Bæjarstjórn Akraness leggur til að deiliskipulagi hafnarsvæðis á Akranesi - H3 - Krókatún 22-24 verði breytt á þann veg að byggingarreitslína sem liggur samhliða norðurvegg núverandi bygginga á lóðinni Krókatún 22-24 komi ný lína sem áfram liggur samhliða núverandi norðurvegg og fylgi megin stefnu bygginga á lóðinni en færirst til norðurs um 5,0 metra. Húsgærd og skilmálar haldast óbreyttir að öðru leiti en því að byggt verður yfirbyggt efnisskýli til norðurs sem samsvarar færslu núverandi byggingarreits til norðurs.

Útg.	Dags.	Skýring	Br.af.
Verkefni:			
H3 - GRENJAR			
Heimilisfang:			
Krókatún 22-24 Akranesi			
Verkegund:			
Breyting: Breyting á deiliskipulagi			
Landnúmer:	131701	Staðgreinir:	3000-1-00074303
Skipulagsuppráttur			
Hannað af:	PH	Matshluti:	
Telknað af:	PH	Mælikvarði:	1:1000
Yfirfarið af:		Dagsetning:	16.04.2018
Samþykkt:

A-00-00-01

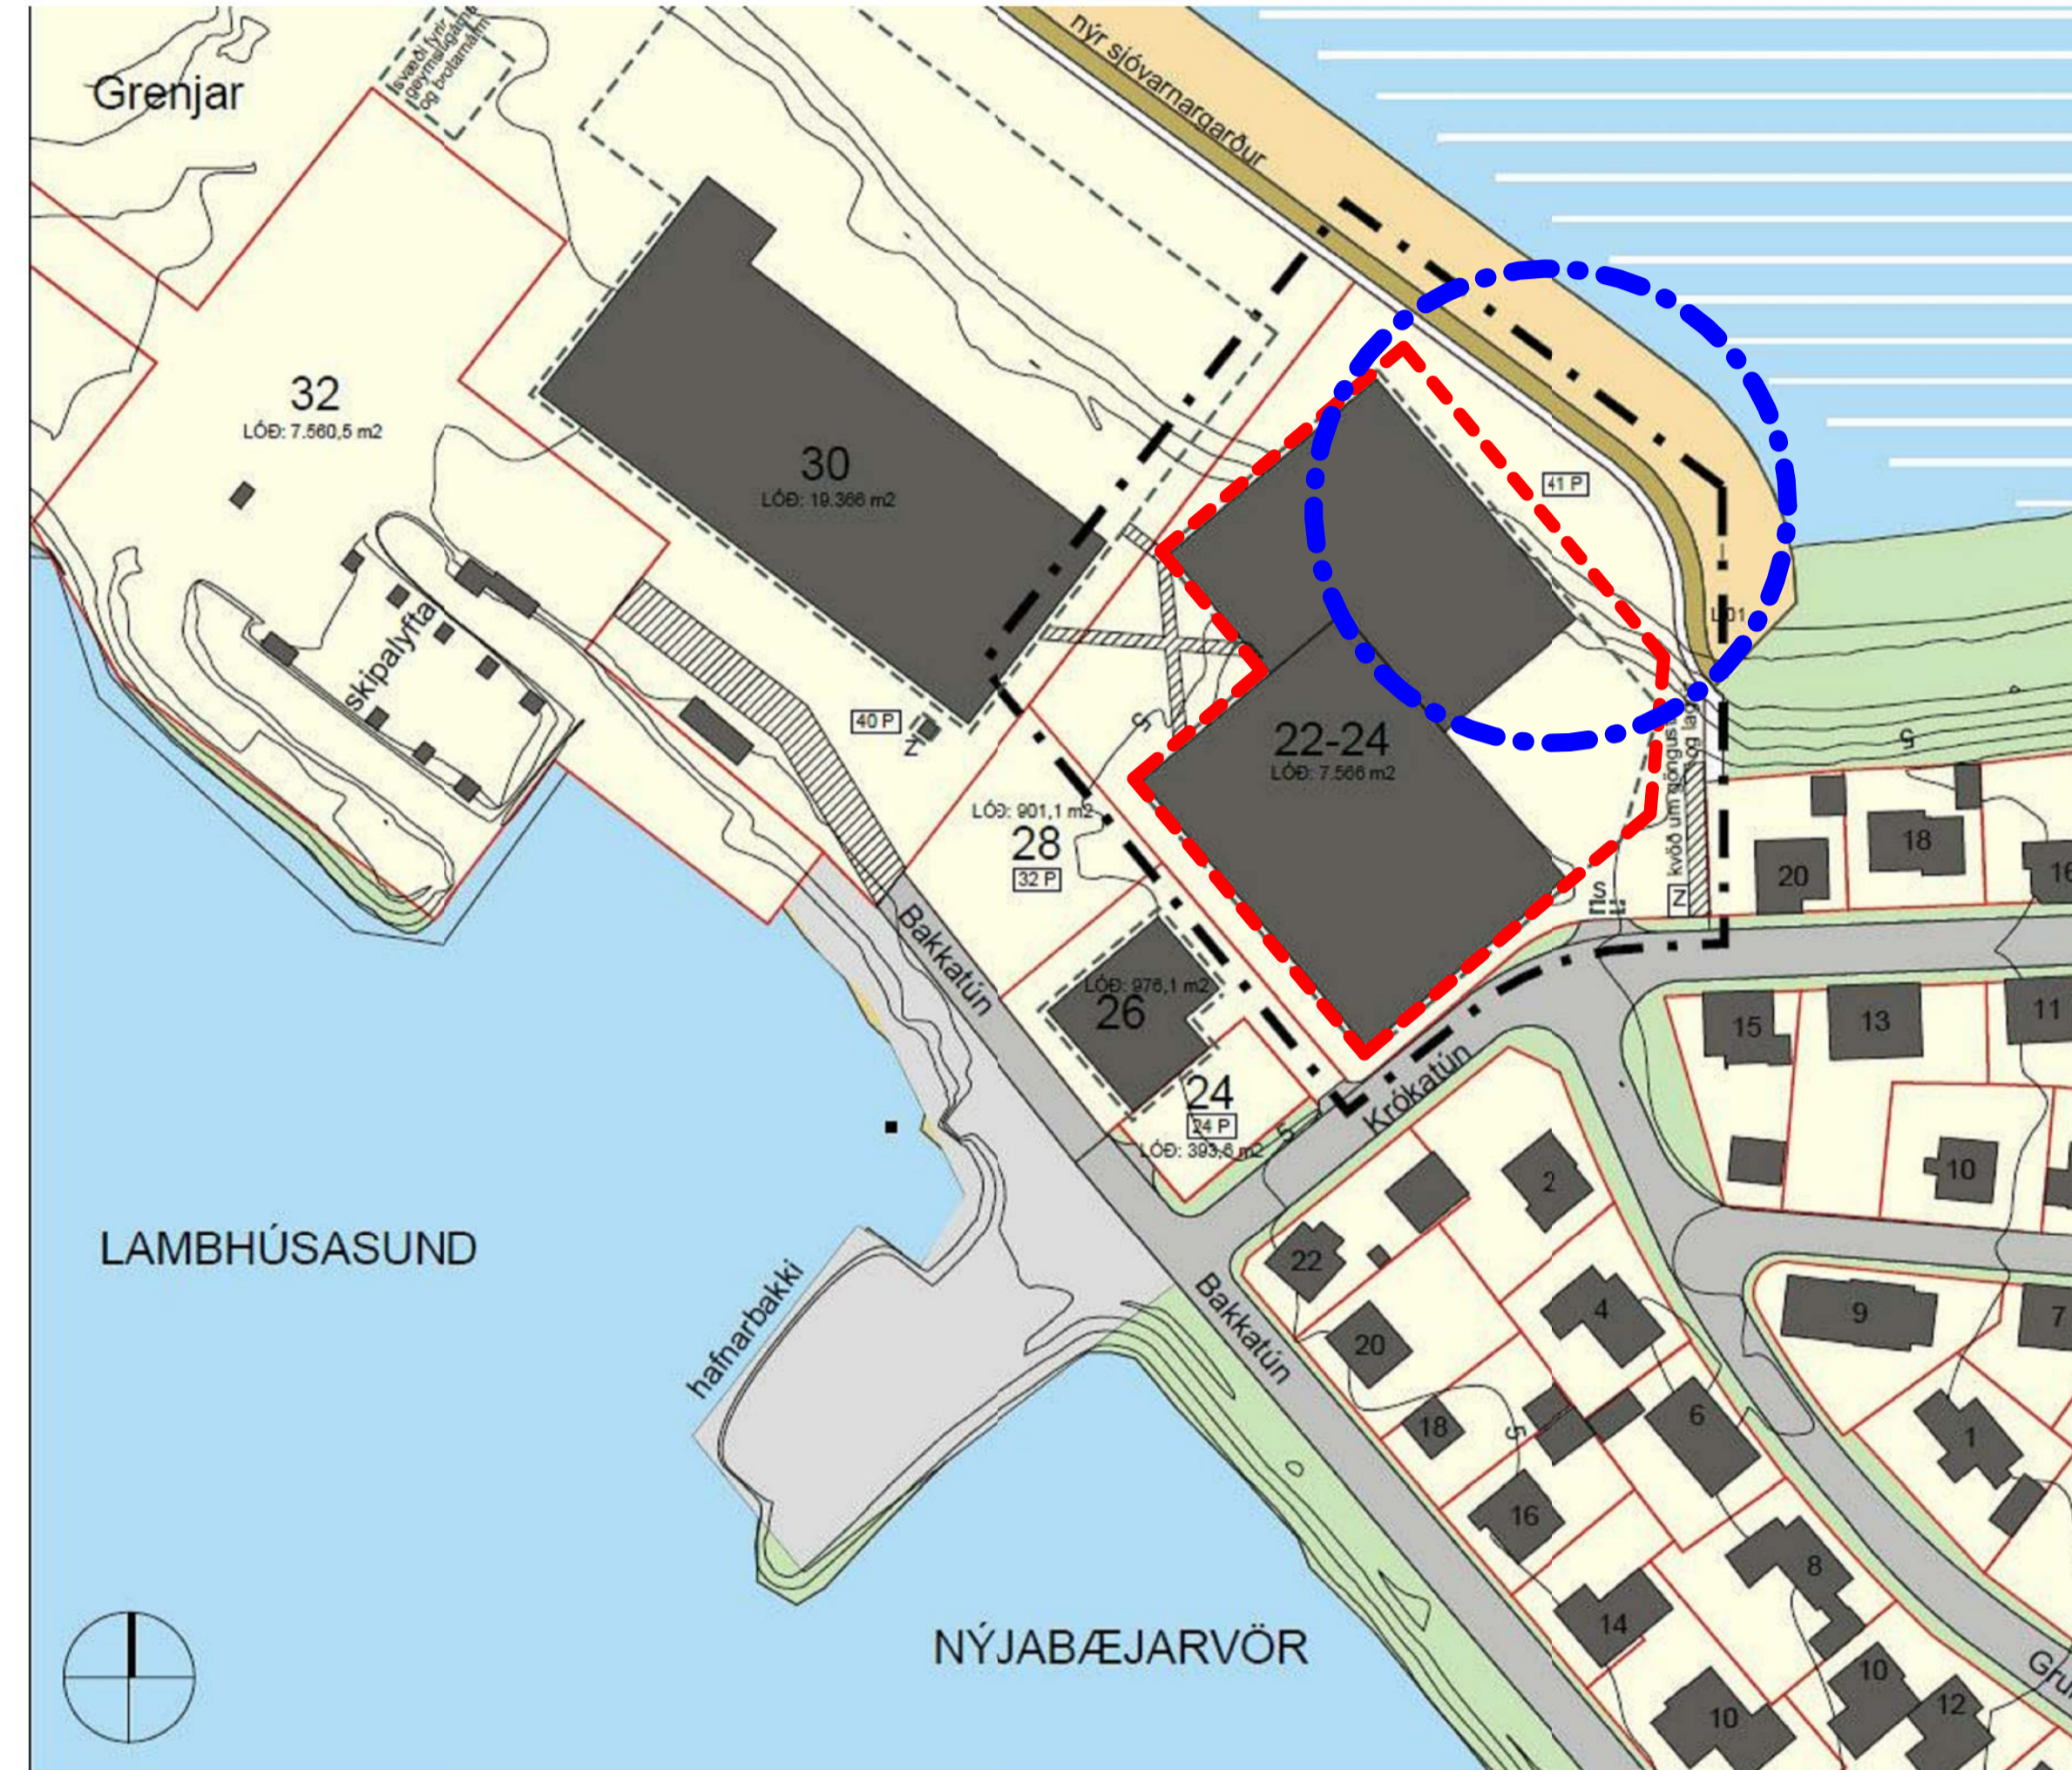
Breyting á deiliskipulagi felst í að flytja byggingarlínu sem liggur samhliða norðurvegg til norðurs og ný lína flytst 5,0 metra til norðurs út fyrir núverandi línu. Þannig að byggingarmagn eykst um 320,7 m² og nýtingarhlutfall verður 0,69.
